大连理工大学辽宁黄海实验室 2#楼电气改造项目更正文件

(项目编号: DUTBCC-2026039)

大连富越项目管理有限公司会同大连理工大学, 就有关问题进行澄清说明, 内容如下:

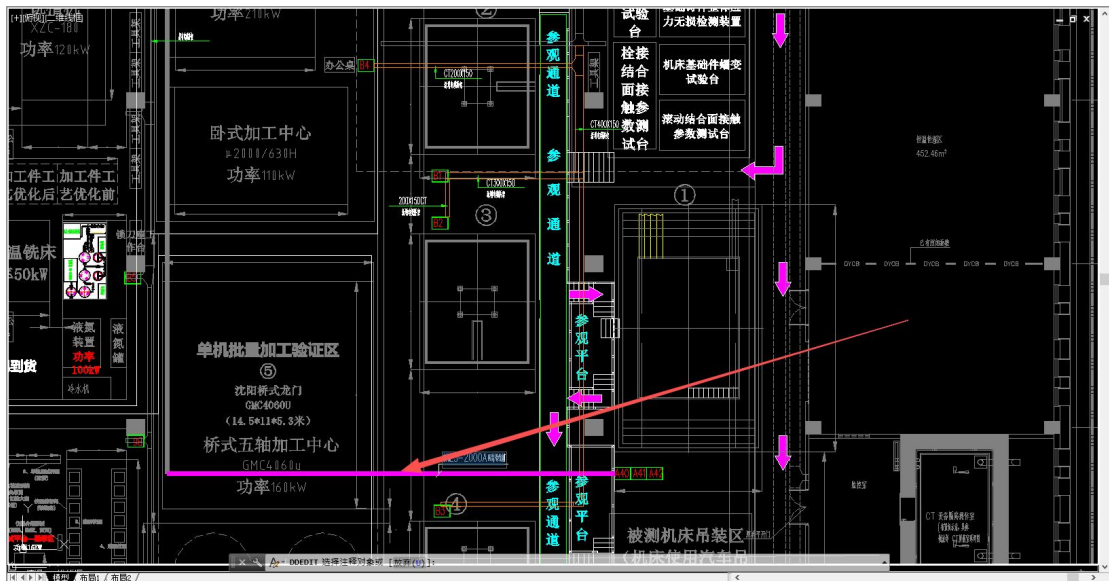
1、电施-05 一层电力平面图纸中显示横向电缆桥架 CT300*150 和 CT200*150 两种规格, 现场实际踏勘的情况: 1) 现场层高过高, 且有吊车梁 (红线);

2) 现场现有桥架均固定在墙和柱上;

根据上述情况, 需要明确横向电缆桥架的固定方式?

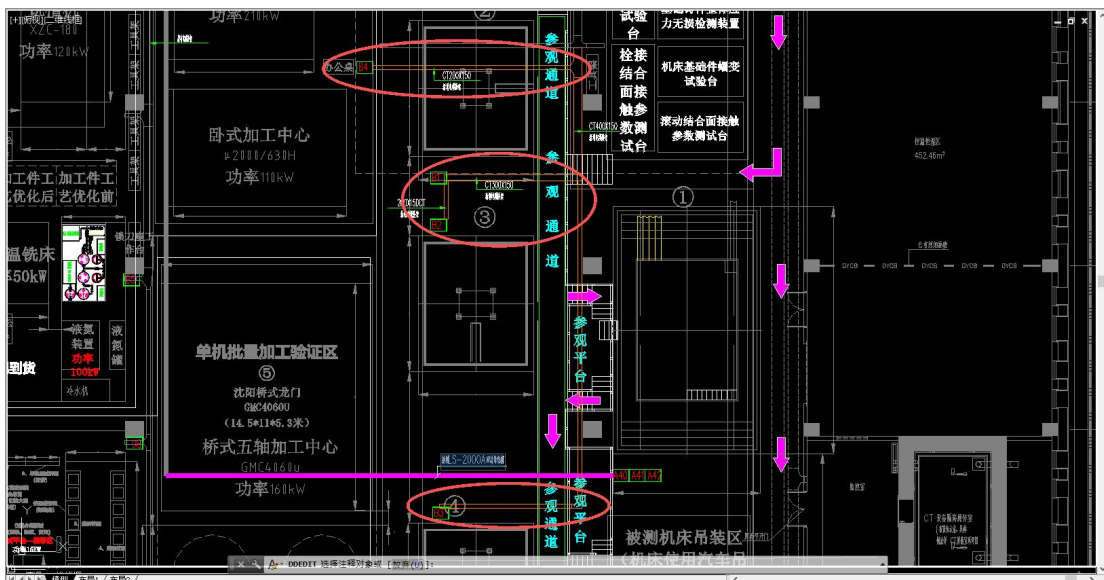
6、根据现场踏勘结合设计图纸发现，图纸中“新增 LS-2000A 四芯母线槽”，敷设方式为“WE”，现场无墙体不具备敷设条件，应该如何敷设？并且设计图纸中的敷设位置在桥式起重机运行区域，将使其互相之间产生工作影响和安全隐患，详见下图。请明确。

7、根据现场踏勘结合设计图纸发现，图纸中输入 B1、B2、B3、B4 配电桥架，敷设方式为“WE”，现场无墙体不具备敷设条件，应该如何敷设？并且设计图纸中的敷设位置在桥式起重机运行区域，将使其互相之间产生工作影响和安全隐患，详见下图。请明确。

答复：（1）沿顶板敷设。（2）已经改为埋地，不在起重机运行范围内。详见修订后图纸 2#楼厂房配电 20260421_t3。

答复：（1）桥架取消，管线地面挖沟暗敷设。（2）已经改为埋地，不在起重机运行范围内。详见修订后图纸 2#楼厂房配电 20260421_t3。

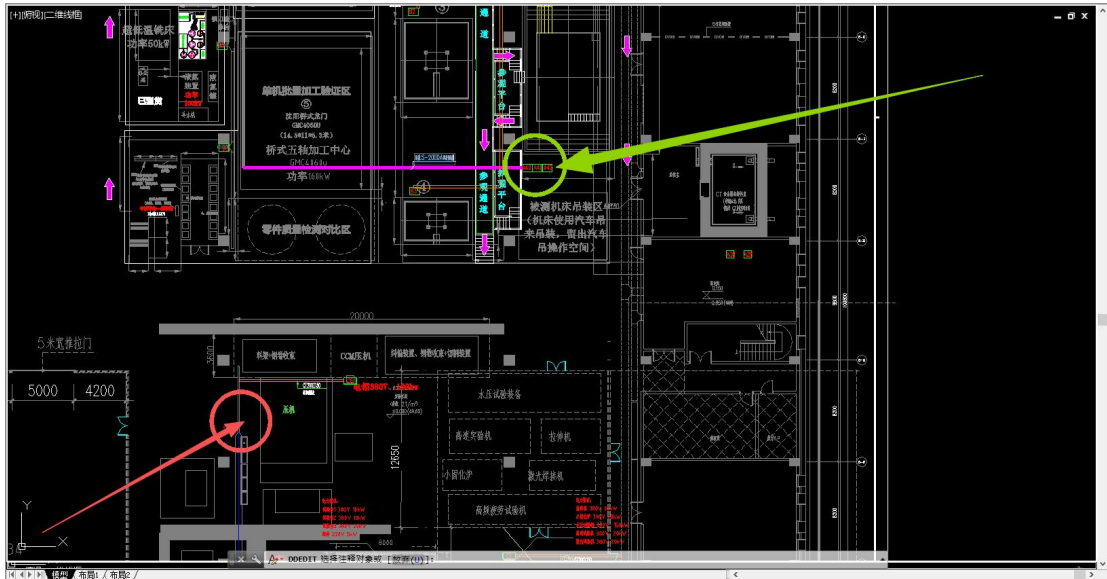
8、根据现场踏勘结合设计图纸发现，配电柜 A-40、A-41、A-42 位置不符，请见下图，

绿色圆圈为图纸位置，红色圆圈为现场实际位置，请明确。

答复：原有配电柜（箱）移位。
